Projekt 1044 - Kunsthaus
Rähnitzgasse 8, 01097 Dresden
Umbau und Nutzungsänderung in "Haus der Brücke"

Darstellung	Grundriss 1. Obergeschoss		
	H/B = 594 / 1050 (0.62m²)		
	Abbruch		
	DWG-Dateiname 1044_001_5_A_G01_A-321-A.dwg		
	PDF-Dateiname 1044_001_5_A_G01_A-321-A.pdf		
Maßstab 1:50		Erstelldatum 30.04.2025	Gez. s.w. Projekt-Nr. 2024-002977
Bl.-Größe 1050 x 594		Bl.-Nr. A-321-A	Altplan 2023

Zeichnungscode Grundriss Dachgeschoss_A-331-A

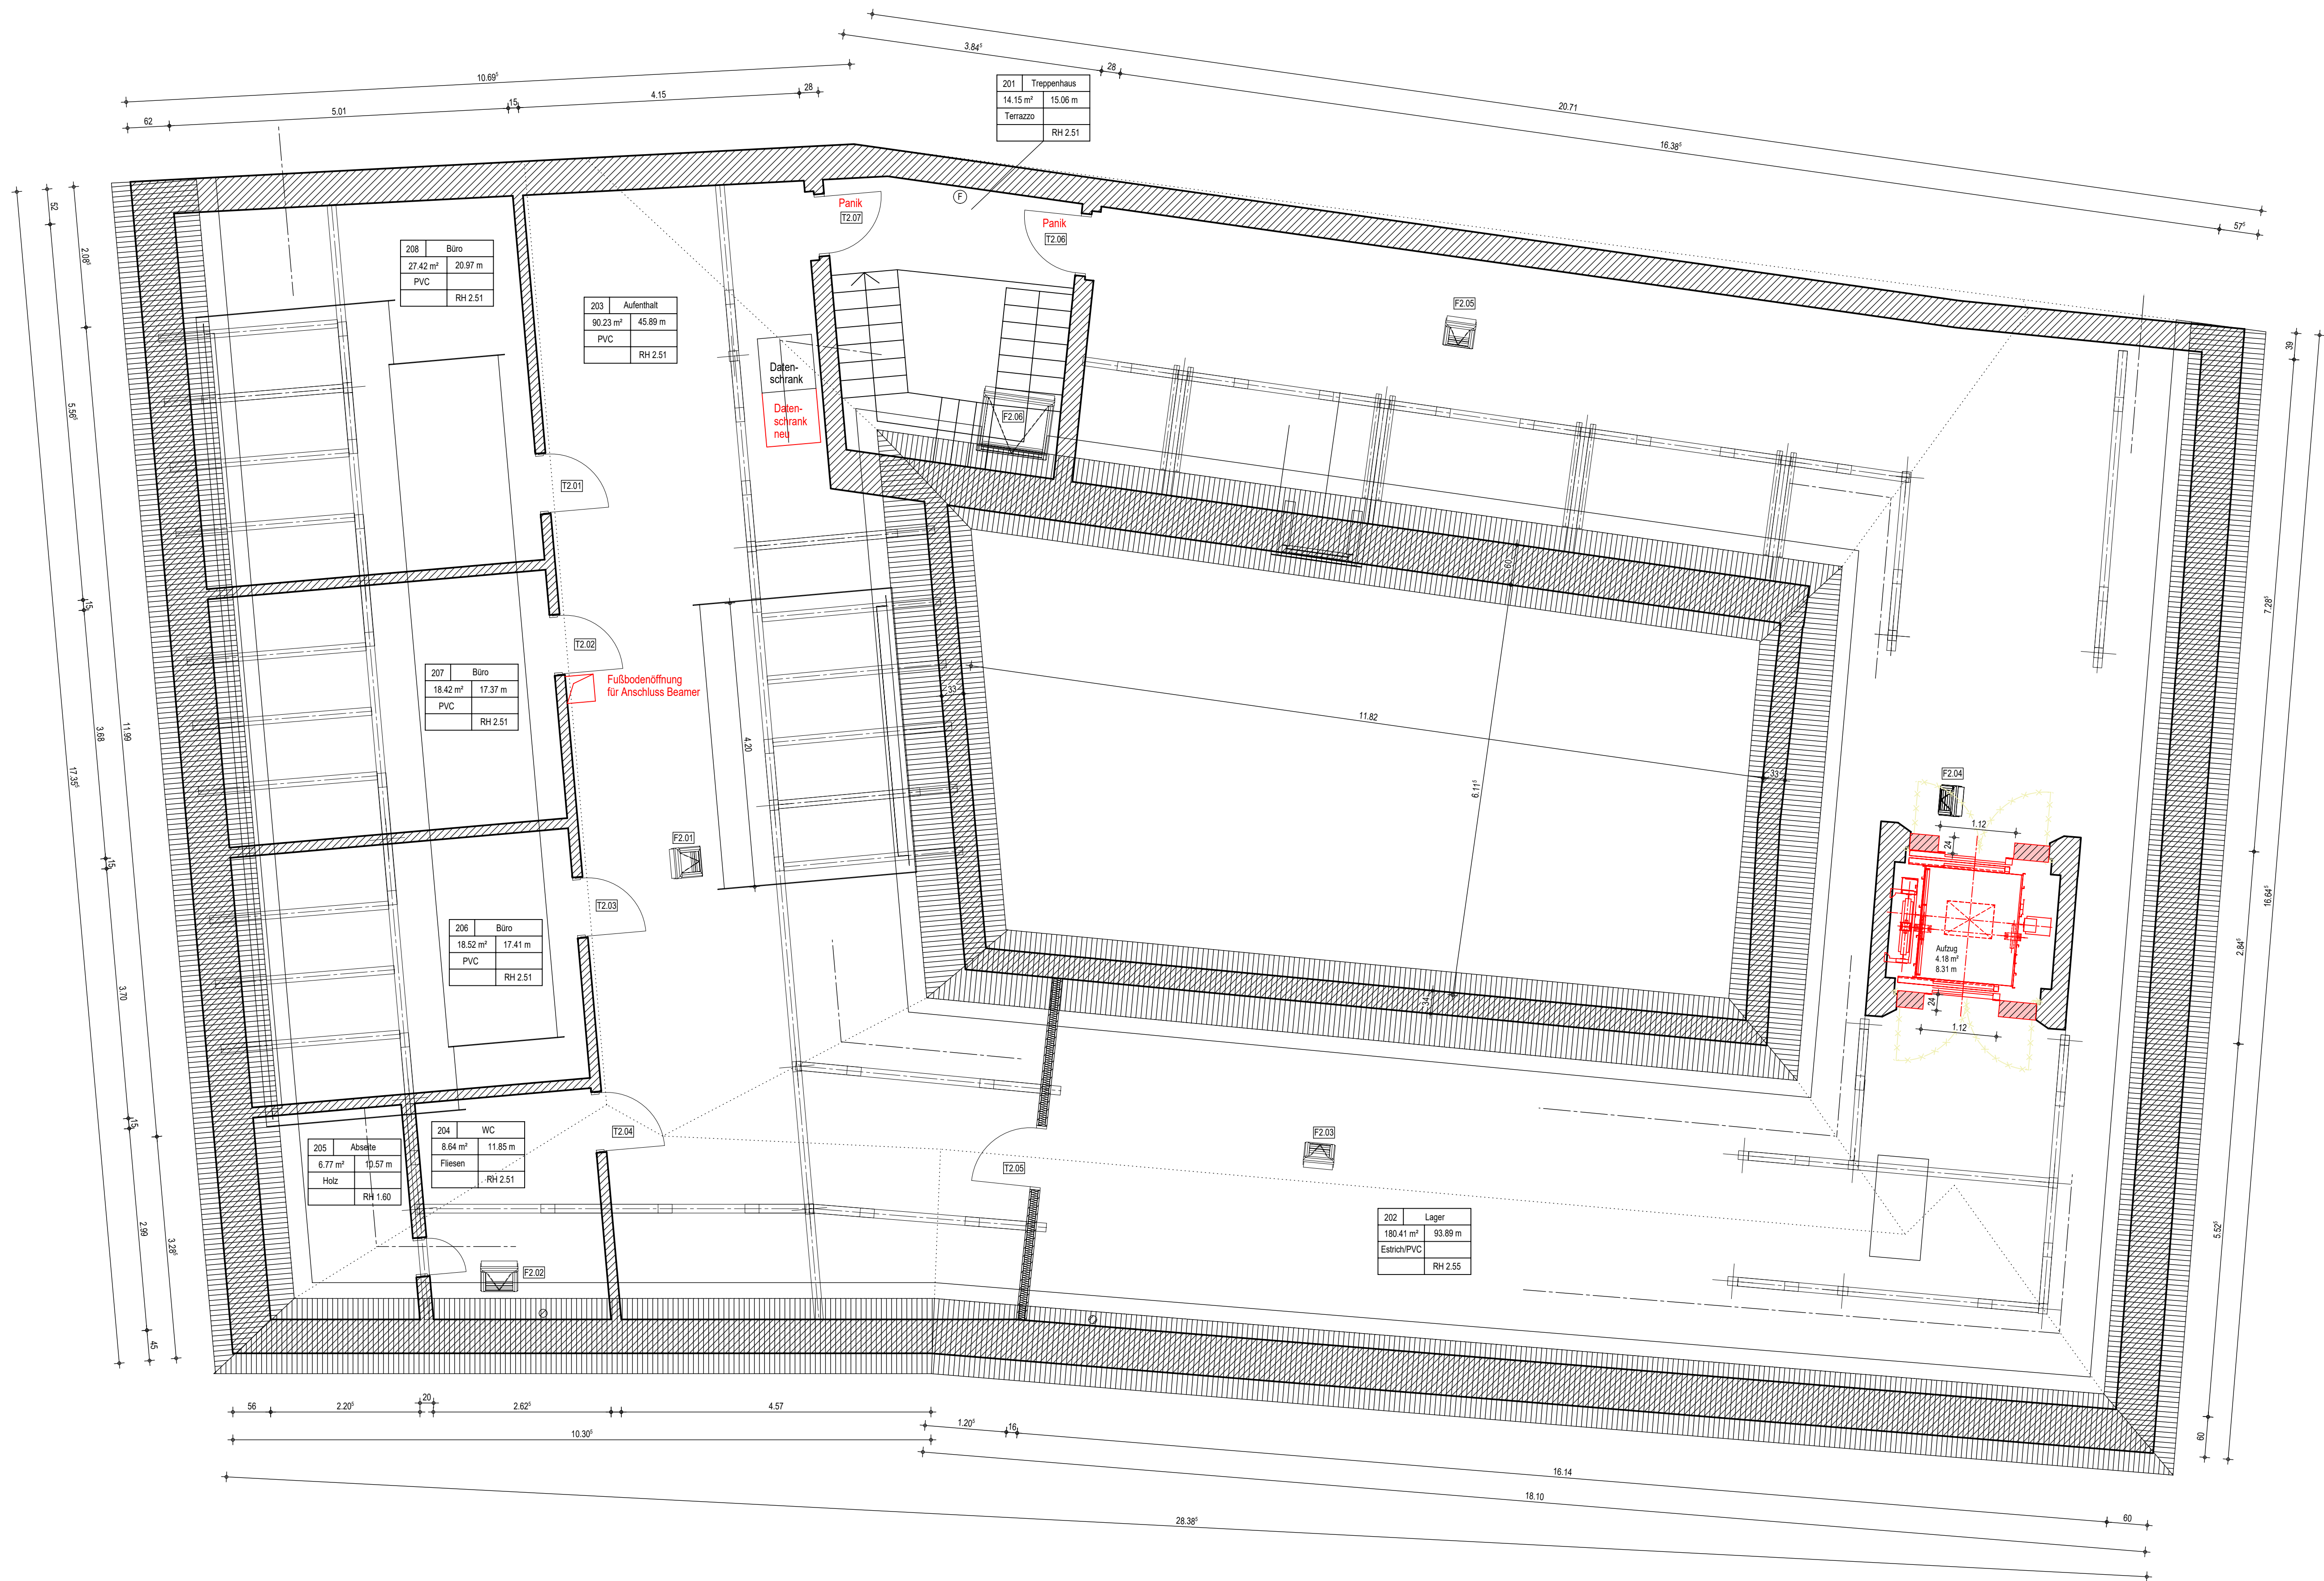
A	Verschiebung Deckendurchbruch Steigepunkt	07.05.25	A.K.
Index	Änderung	Datum	Gez.
